0007 Informativa per il servizio tecnico

Oggetto:	61-27005-30
Marca:	Mercedes Benz
Tipo:	Serie motore OM 603 a 6 cilindri
Motorcode:	OM 603.912/913/931/960/961/963

Rinforzo in metallo della guarnizione testata Mercedes-Benz OM 603 61-27005-30/-40/-50

Fig. 1_Versione precedente senza rinforzo

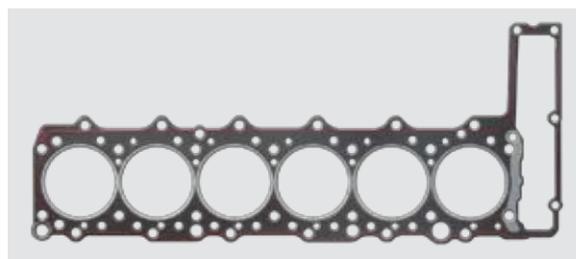
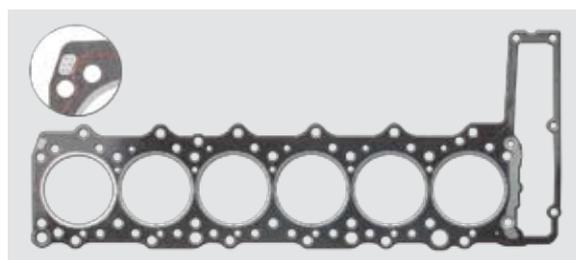
La guarnizione della testata cilindri 61-27005-30 è stata sostituita dalla 61-27005-40. In questa nuova versione è stata applicato un rinforzo supplementare in metallo al fine di migliorare il ciclo di vita del prodotto soprattutto nei motori ad alta potenza.
